Změnové listy „Technická infrastruktura pro průmyslovou oblast Jamská II.etapa 1.část, Žďár nad Sázavou“

DODATEK č. 1 ke SMLOUVĚ O DÍLO ze dne 13. 12. 2019

SEZNAM ZL - TECHNICKÁ INFRASTRUKTURA PRO PRŮMYSLVOU OBLAST JAMSKÁ II-ETAPA-1.ČÁST

ZL06 - SITUACE č.1

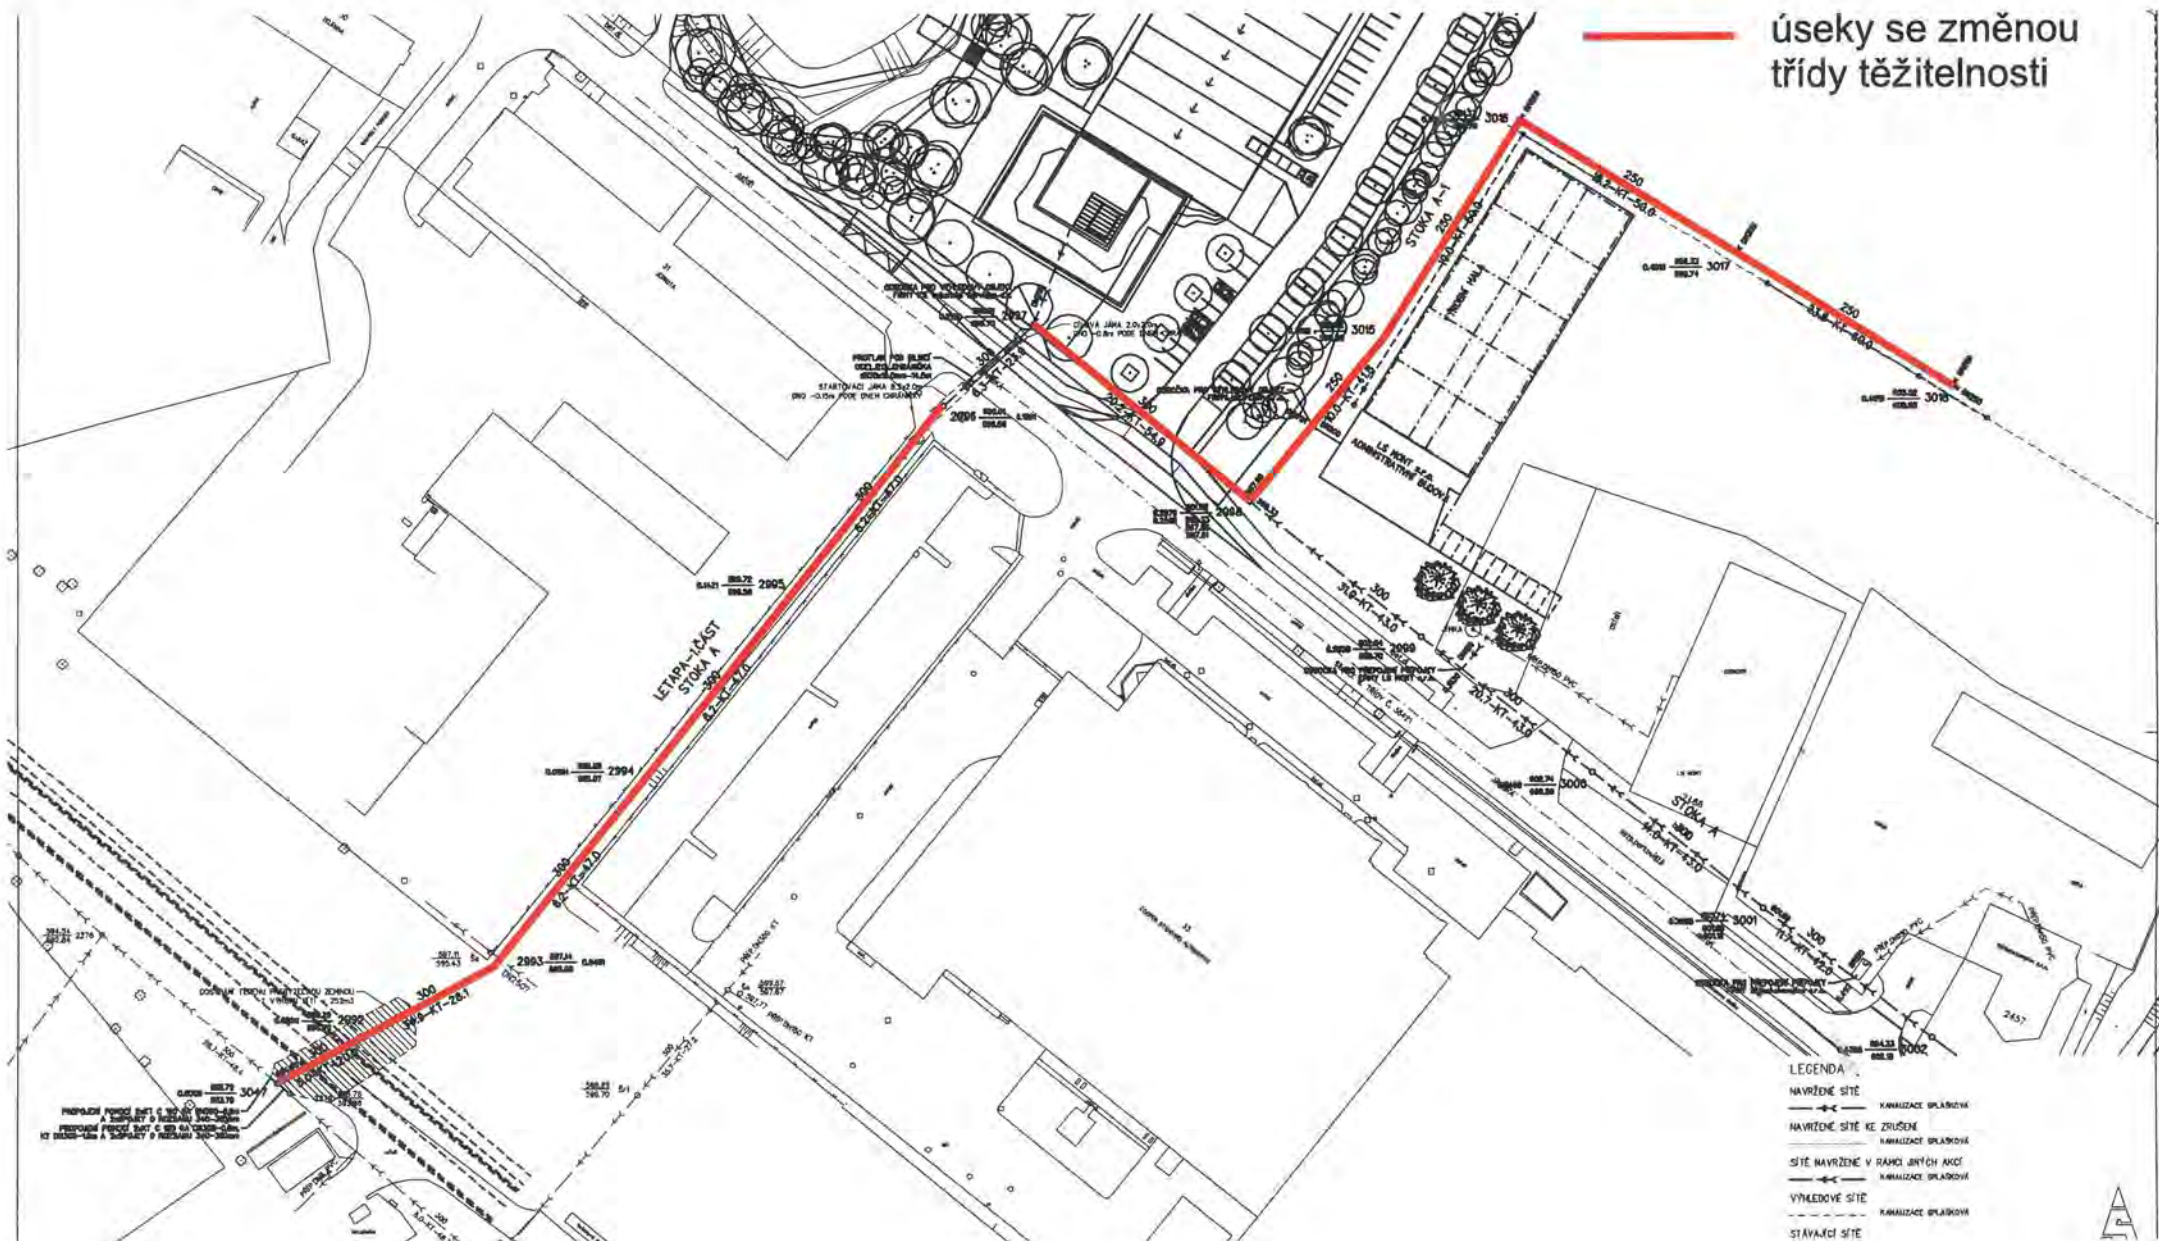
TECHNICKÁ INFRASTRUKTURA PRO PRŮMYSLVOU OBLAST JAMSKÁ II-ETAPA-1.ČÁST	
Změnový list č. 06	
Změna zatřídění hornin Splašková kanalizace	
Část stavby dotčená změnou:	SO313.1 Kanalizace splašková - stoky
Projekční zpracování změny:	Není požadováno
Popis změny: Při výstavbě SO313.1 Kanalizace splašková – stoky, bylo zastiženo v úsecích, Stoka A úsek 3047 - 2996, úsek 2997 - 2998, úsek 2998 - 3018, úsek 3003 - 3008; Stoka A3, úsek 3006 - 3021; Stoka A4, úsek 3007 - 3022; Stoka A5, úsek 3008 - 3023, podloží s třídou těžitelnosti, která neodpovídala předpokladům v zadávací projektové dokumentaci. V případech zastižení zvýšené tvrdosti hornin musela být v daném úseku použita odpovídající technika a technologie rozebírání hornin. V místech výskytu hornin, které nebylo možno těžít lžíci rýpadla, byla použita bourací kladiva.	
Ohodnocení změny	2 277 250 Kč bez DPH
Ohodnocení změny (slovy):	Dvamilionydvěstěsedmdesátsedmtisícdvěstěpadesátkorun českých

úseky se změnou
třídy těžitelnosti

ZL09 - SITUACE

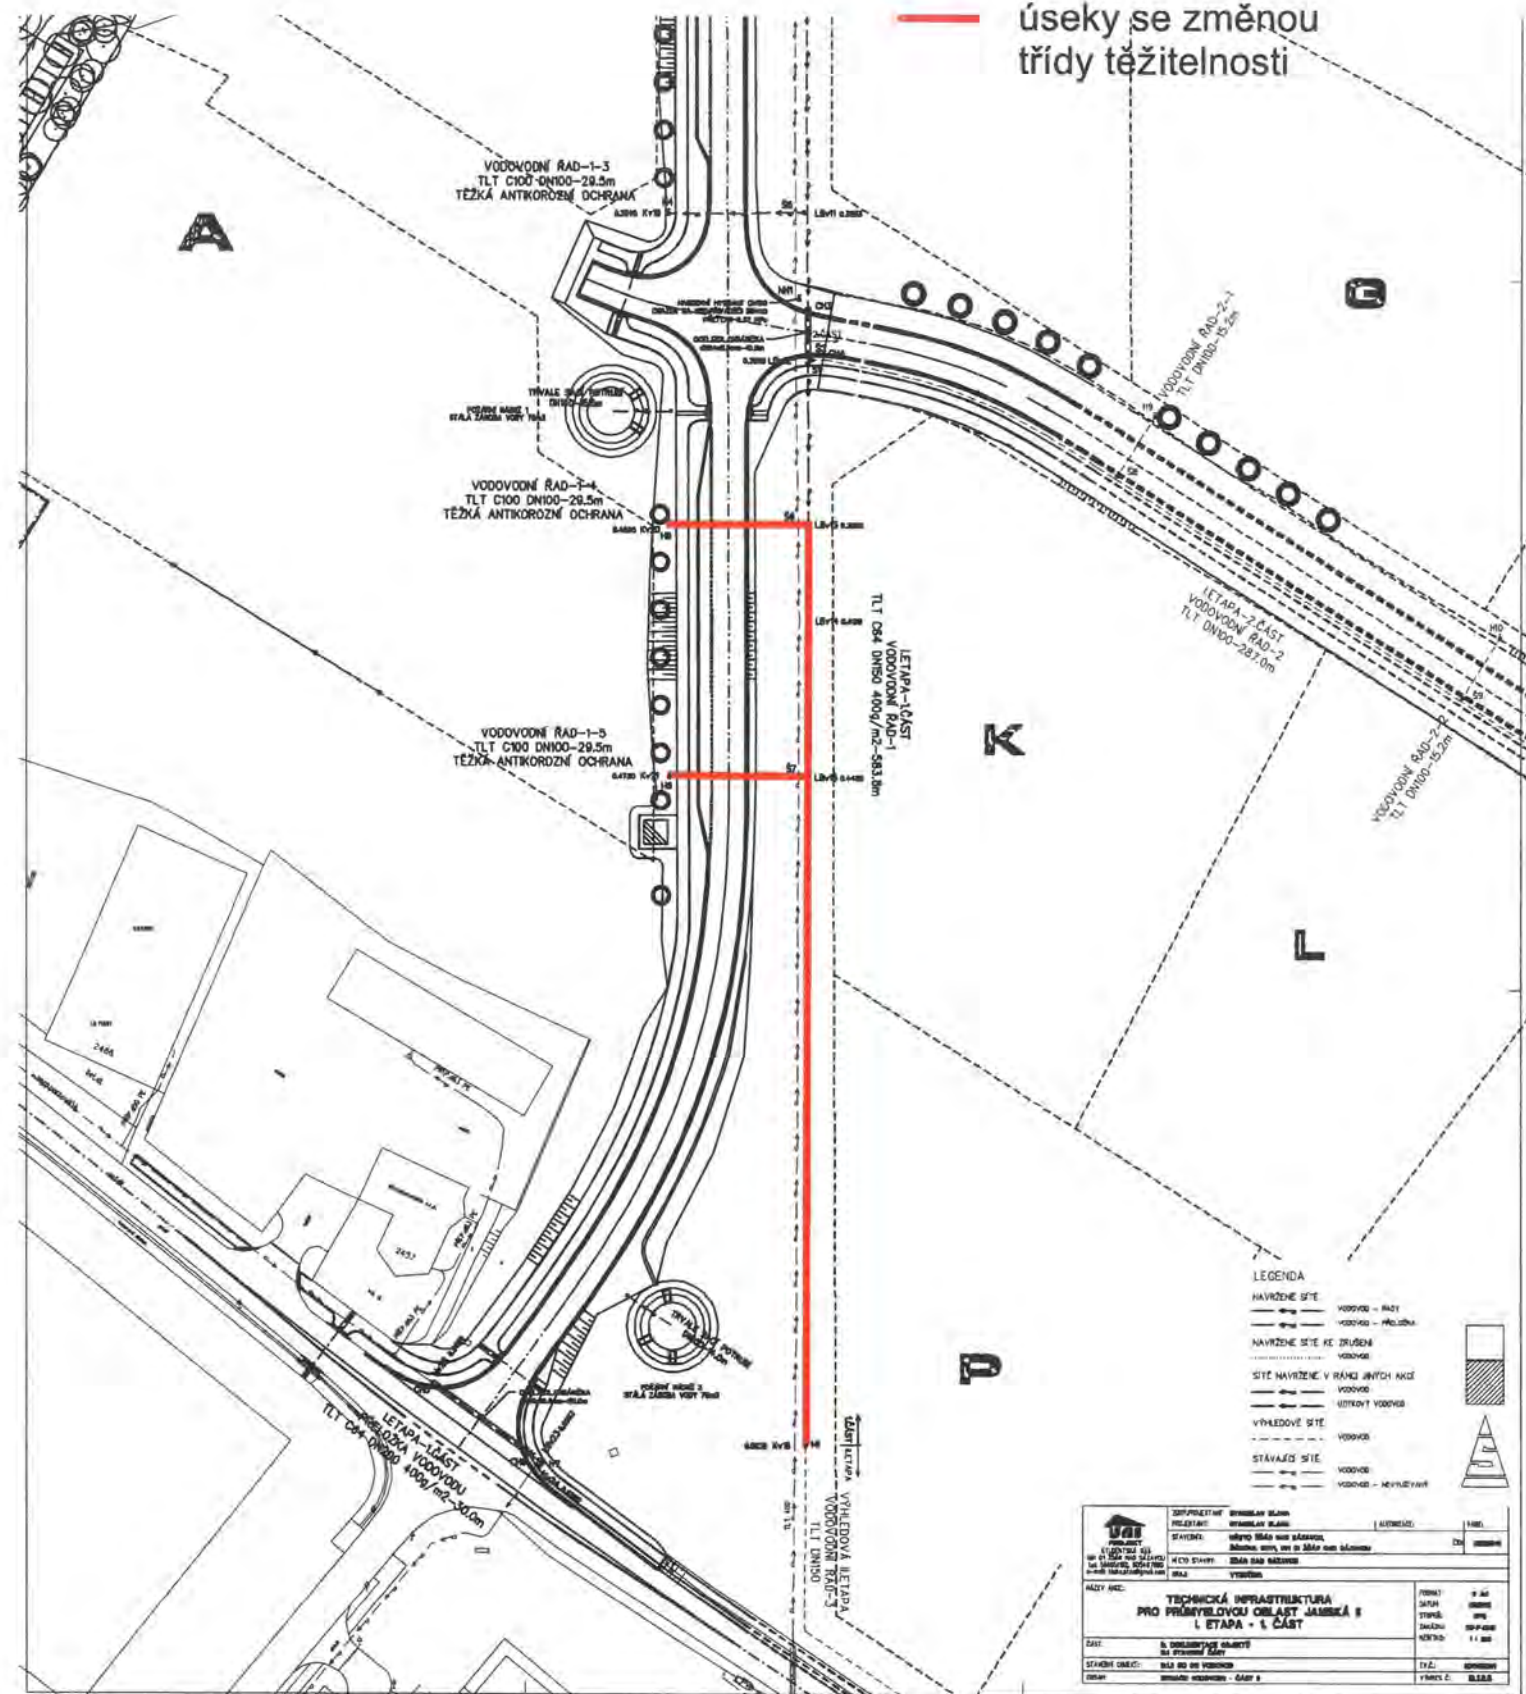
úseky se změnou
třídy těžitelnosti

Při realizaci stavebních objektů dle ZL 06, 08, 09 bylo lokálně zastiženo podloží s třídou těžitelnosti, lišící se od předpokladů uvedených v projektové dokumentaci, která vycházela z dostupných podkladů a provedeného hydrogeologického posouzení staveniště. Projektová dokumentace byla zpracována s vědomím, že výkopové práce budou probíhat částečně ve skalních horninách různého stupně zvětrání, soupis souvisejících prací a dodávek však nemohl postihnout reálnou členitost skalního podloží a značnou proměnlivost míry a stupně zvětrání skalních hornin, které mělo zásadní vliv na předloženou změnu zatřídění těžitelnosti hornin.
